# サブドレン他水処理施設 既設ピット復旧に関する補足説明資料

2020年1月20日 東京電力ホールディングス株式会社

## No.49ピット復旧: 配管仕様変更箇所

サブドレン集水設備概略図

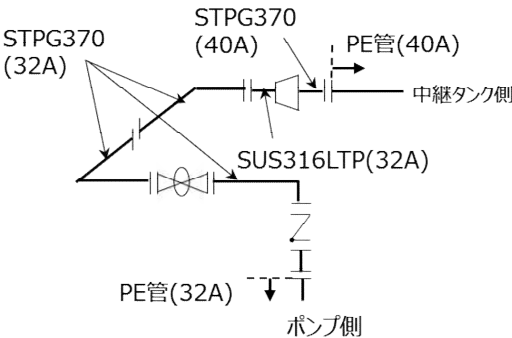
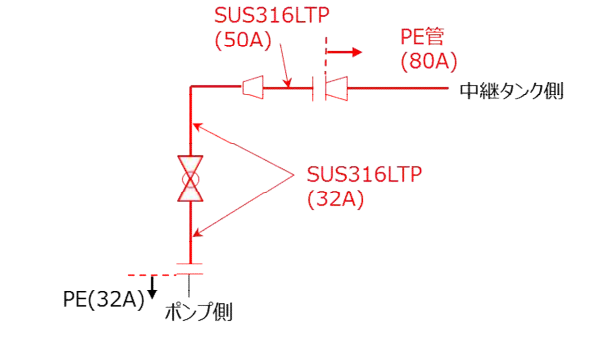
- ・現在運用中のサブドレンピットでは析出した鉄分により揚水配管等が詰まり、稼働率低下が発生している。
- ・また、配管構成が複雑なため清掃工程が多く、作業に時間がかかり、被ばく量低減が課題となっている。
- ・揚水配管等の詰まり抑制対策、作業工程の短縮のため、配管仕様を一部変更する。

項目	増強ピット	No.49ピット
配管ユニット簡略化		
配管レイアウト	<ul style="list-style-type: none"> <li>・曲がり部分が3ヶ所あるため詰まりが発生しやすい</li> <li>・継手数が多く、配管が重いため保守点検の作業負担が大きい</li> </ul>	<ul style="list-style-type: none"> <li>・曲がり部分を1ヶ所まで減らし、配管内の詰まり発生を抑制</li> <li>・配管レイアウトを簡略化・軽量化し、保守点検の作業負担を軽減</li> </ul>
配管径	PE管口径が40Aと小さいため、析出物が詰まりやすいと想定	中継タンク側PE管口径を80Aに、配管ユニットの一部の口径を50Aに拡大し、配管閉塞までの期間を延長可能と想定
材料	配管ユニット部分にSTPG370, SUS316LTP材を使用	配管ユニット部分にSUS316LTP材を使用

※ 赤色表記は変更部分を示す

カムロック継手接続箇所

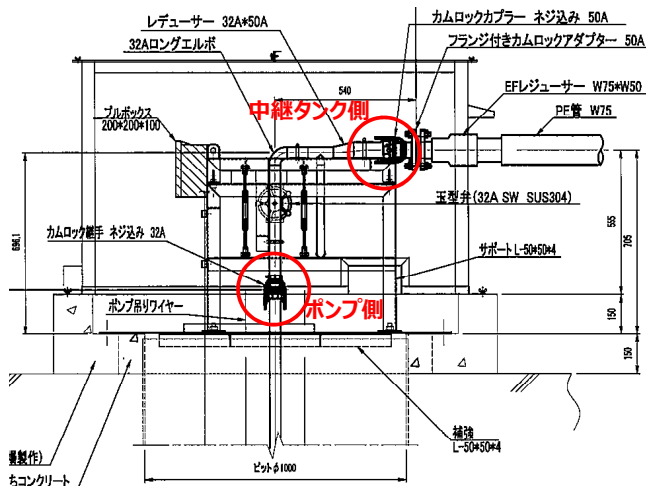
- 漏洩発生防止対策
  - ・ 鋼管部分は工場での溶接により一体化構造とし、継手部分を極力減らしている。
  - ・ PE管と鋼管のカムロック継手部分は、フランジと一体型のカムロックにより接続する。カムロックはレバーを番線で固縛し、緩みを防止する。
- ※カムロック継手はSARRY, KURION等の汚染水処理設備においても採用実績あり
- 漏洩拡大防止対策
  - ・ 継手部分が堰の中に取りまる配管レイアウトとし、漏洩拡大防止を図る。

【参考】既認可内容からの変更点

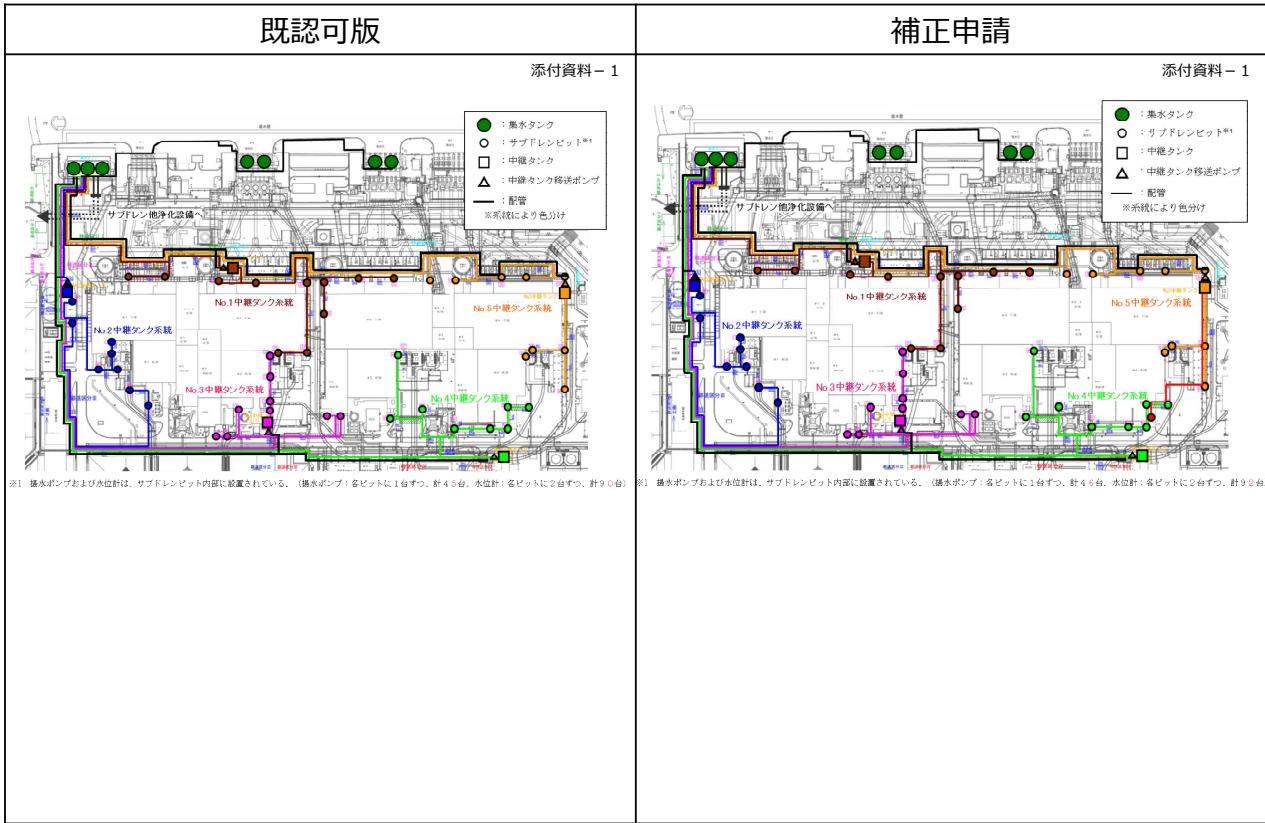
既認可版	補正申請
<p>2.6 滞留水を貯留している（滞留している場合を含む）建屋 2.6.2 添付資料 (中略)</p> <p style="text-align: right;">添付資料-1</p> <p style="text-align: center;">図2 サブドレンビット概略計画図</p>	<p>2.6 滞留水を貯留している（滞留している場合を含む）建屋 2.6.2 添付資料 (中略)</p> <p style="text-align: right;">添付資料-1</p> <p style="text-align: center;">図2 サブドレンビット概略計画図</p>

既認可版	補正申請
2.35 サブドレン他水処理施設 (中略) 2.35.2 基本仕様 (中略) 2.35.2.1 主要仕様 2.35.2.1.1 サブドレン集水設備 (中略) (2) その他機器 a. 揚水ポンプ (完成品) 台 数 <b>45</b> 台 容 量 30 L/min (中略)	2.35 サブドレン他水処理施設 (中略) 2.35.2 基本仕様 (中略) 2.35.2.1 主要仕様 2.35.2.1.1 サブドレン集水設備 (中略) (2) その他機器 a. 揚水ポンプ (完成品) 台 数 <b>46</b> 台 容 量 30L/min (中略)

(伸縮継手)	呼び径 50A 材質 SUS316L 最高使用圧力 0.98 MPa 最高使用温度 40℃																																								
名 称	仕 様																																								
サブドレンピット内 (ポリエチレン管)	呼び径 32A相当 材質 ポリエチレン 最高使用圧力 0.48 MPa 最高使用温度 30℃																																								
サブドレンピット出口から 中継タンク入口まで (ポリエチレン管)	呼び径 40A相当, <b>80A相当</b> 材質 ポリエチレン 最高使用圧力 0.98 MPa 最高使用温度 40℃																																								
(鋼管)	呼び径/厚さ 32A/Sch.40,40A/Sch.40, <b>50A/Sch.40</b> , 200A/Sch.20S 材質 STPG370,SUS316LTP 最高使用圧力 0.98 MPa 最高使用温度 40℃																																								
中継タンク出口から 中継タンク移送ポンプ入口まで (鋼管)	呼び径/厚さ 65A/Sch.40 材質 STPG370 最高使用圧力 静水頭 最高使用温度 40℃																																								
(伸縮継手)	呼び径 65A 材質 SUS316L 最高使用圧力 静水頭 最高使用温度 40℃																																								
中継タンク移送ポンプ出口から 集水タンク入口まで (ポリエチレン管)	呼び径 80A相当,100A相当,150A相当, 200A相当 材質 ポリエチレン 最高使用圧力 0.98 MPa 最高使用温度 40℃																																								
(鋼管)	呼び径/厚さ 50A/Sch.40 80A/Sch.40 200A/Sch.40 300A/Sch.40 350A/Sch.40 材質 STPG370 最高使用圧力 0.98 MPa 最高使用温度 40℃

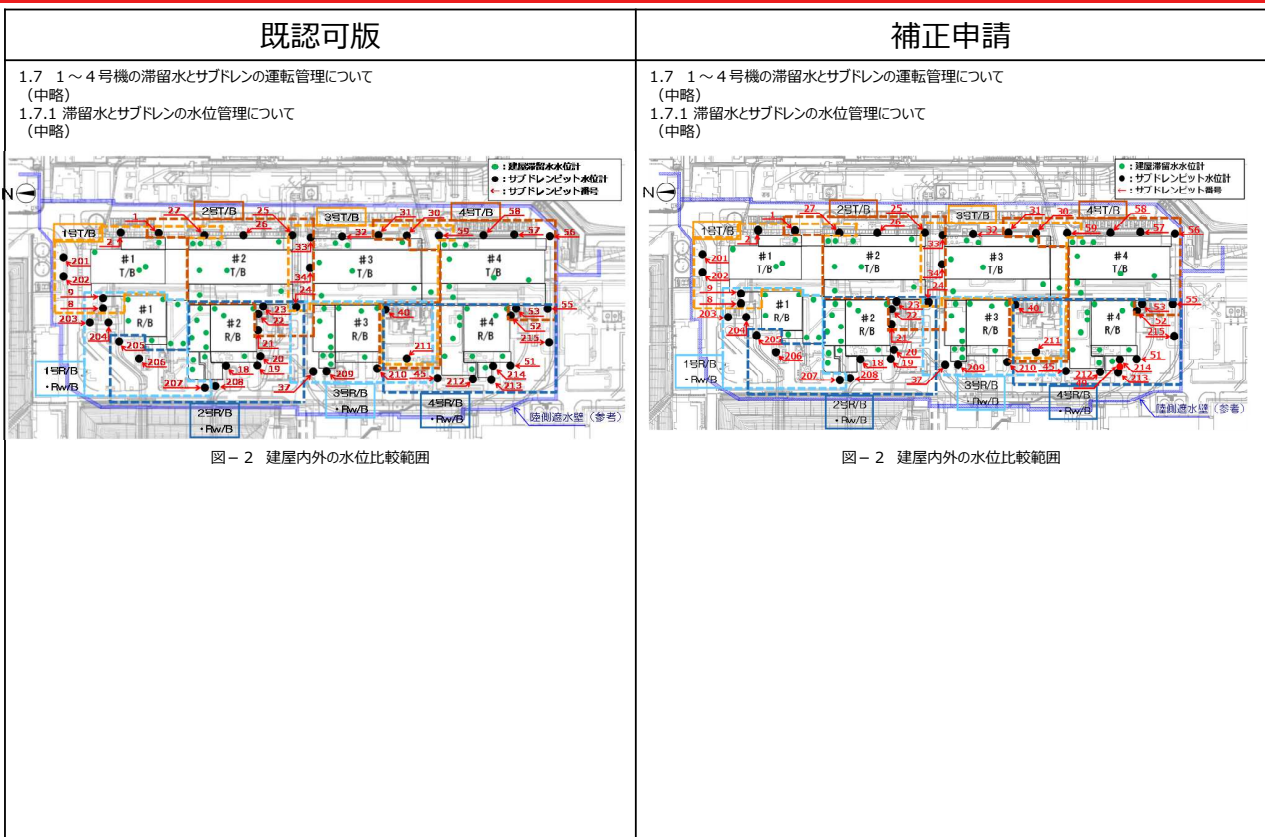
既認可版	補正申請																																																																																																																										
<p>2.1.2 放射性液体廃棄物等の管理</p> <p>(中略)</p> <p>表1 主要核種の告示濃度限度比の割合 (処理前水)</p> <p>(中略)</p> <p>処理対象の全てのピット：No.1,30,37,57ピットを除く41ピット。なお、これに含まれていなかったNo.1ピットについては、表1の主要核種の告示濃度限度比の和6.1に対し1.8、44核種の告示濃度限度比の和0.53未満に対し0.15未満、44核種の告示濃度限度比の和の割合約7.9%未満に対し約7.7%未満であり、それぞれ表1に示した値以下であることが確認できている。</p> <p>(中略)</p> <p>表3 浄化対象に追加するピットの告示濃度限度比</p> <table border="1"> <thead> <tr> <th rowspan="3">No.</th> <th colspan="9">告示濃度限度比</th> <th rowspan="3">合計</th> </tr> <tr> <th colspan="4">主要核種</th> <th rowspan="2">小計</th> <th colspan="2">44核種</th> <th rowspan="2">小計</th> <th rowspan="2"></th> </tr> <tr> <th>Cs-134</th> <th>Cs-137</th> <th>Str-90</th> <th>H-3</th> <th>検出等</th> <th>未検出</th> </tr> </thead> <tbody> <tr> <td>30</td> <td>1.0</td> <td>4.8</td> <td>0.04</td> <td>0.005</td> <td>5.0</td> <td>0.005 (3核種)</td> <td>0.19未満 (41核種)</td> <td>0.20未満</td> <td>6.1未満</td> </tr> <tr> <td>37</td> <td>0.01</td> <td>0.06</td> <td>0.0002未満</td> <td>0.0003</td> <td>0.08未満</td> <td>0.001未満 (2核種)</td> <td>0.08未満 (42核種)</td> <td>0.08未満</td> <td>0.16未満</td> </tr> <tr> <td>57</td> <td>0.17</td> <td>0.79</td> <td>0.003</td> <td>0.0007</td> <td>0.98</td> <td>0.001未満 (3核種)</td> <td>0.12未満 (41核種)</td> <td>0.13未満</td> <td>1.1未満</td> </tr> </tbody> </table>	No.	告示濃度限度比									合計	主要核種				小計	44核種		小計		Cs-134	Cs-137	Str-90	H-3	検出等	未検出	30	1.0	4.8	0.04	0.005	5.0	0.005 (3核種)	0.19未満 (41核種)	0.20未満	6.1未満	37	0.01	0.06	0.0002未満	0.0003	0.08未満	0.001未満 (2核種)	0.08未満 (42核種)	0.08未満	0.16未満	57	0.17	0.79	0.003	0.0007	0.98	0.001未満 (3核種)	0.12未満 (41核種)	0.13未満	1.1未満	<p>2.1.2 放射性液体廃棄物等の管理</p> <p>(中略)</p> <p>表1 主要核種の告示濃度限度比の割合 (処理前水)</p> <p>(中略)</p> <p>処理対象の全てのピット：No.1,30,37,49,57ピットを除く41ピット。なお、これに含まれていなかったNo.1ピットについては、表1の主要核種の告示濃度限度比の和6.1に対し1.8、44核種の告示濃度限度比の和0.53未満に対し0.15未満、44核種の告示濃度限度比の和の割合約7.9%未満に対し約7.7%未満であり、それぞれ表1に示した値以下であることが確認できている。</p> <p>(中略)</p> <p>表3 浄化対象に追加するピットの告示濃度限度比</p> <table border="1"> <thead> <tr> <th rowspan="3">No.</th> <th colspan="9">告示濃度限度比</th> <th rowspan="3">合計</th> </tr> <tr> <th colspan="4">主要核種</th> <th rowspan="2">小計</th> <th colspan="2">44核種</th> <th rowspan="2">小計</th> <th rowspan="2"></th> </tr> <tr> <th>Cs-134</th> <th>Cs-137</th> <th>Str-90</th> <th>H-3</th> <th>検出等</th> <th>未検出</th> </tr> </thead> <tbody> <tr> <td>30</td> <td>1.0</td> <td>4.8</td> <td>0.04</td> <td>0.005</td> <td>5.0</td> <td>0.005 (3核種)</td> <td>0.19未満 (41核種)</td> <td>0.20未満</td> <td>8.1未満</td> </tr> <tr> <td>37</td> <td>0.01</td> <td>0.06</td> <td>0.0002未満</td> <td>0.0003</td> <td>0.08未満</td> <td>0.001未満 (2核種)</td> <td>0.08未満 (42核種)</td> <td>0.08未満</td> <td>0.15未満</td> </tr> <tr> <td>49</td> <td>0.003</td> <td>0.08</td> <td>0.0011未満</td> <td>0.0014</td> <td>0.07未満</td> <td>0.024未満 (4核種)</td> <td>0.09未満 (40核種)</td> <td>0.11未満</td> <td>0.18未満</td> </tr> <tr> <td>57</td> <td>0.17</td> <td>0.79</td> <td>0.003</td> <td>0.0007</td> <td>0.98</td> <td>0.001未満 (3核種)</td> <td>0.12未満 (41核種)</td> <td>0.12未満</td> <td>1.1未満</td> </tr> </tbody> </table>	No.	告示濃度限度比									合計	主要核種				小計	44核種		小計		Cs-134	Cs-137	Str-90	H-3	検出等	未検出	30	1.0	4.8	0.04	0.005	5.0	0.005 (3核種)	0.19未満 (41核種)	0.20未満	8.1未満	37	0.01	0.06	0.0002未満	0.0003	0.08未満	0.001未満 (2核種)	0.08未満 (42核種)	0.08未満	0.15未満	49	0.003	0.08	0.0011未満	0.0014	0.07未満	0.024未満 (4核種)	0.09未満 (40核種)	0.11未満	0.18未満	57	0.17	0.79	0.003	0.0007	0.98	0.001未満 (3核種)	0.12未満 (41核種)	0.12未満	1.1未満

No.	告示濃度限度比									合計																																																																																																																	
	主要核種				小計	44核種		小計																																																																																																																			
	Cs-134	Cs-137	Str-90	H-3		検出等	未検出																																																																																																																				
30	1.0	4.8	0.04	0.005	5.0	0.005 (3核種)	0.19未満 (41核種)	0.20未満	8.1未満																																																																																																																		
37	0.01	0.06	0.0002未満	0.0003	0.08未満	0.001未満 (2核種)	0.08未満 (42核種)	0.08未満	0.15未満																																																																																																																		
49	0.003	0.08	0.0011未満	0.0014	0.07未満	0.024未満 (4核種)	0.09未満 (40核種)	0.11未満	0.18未満
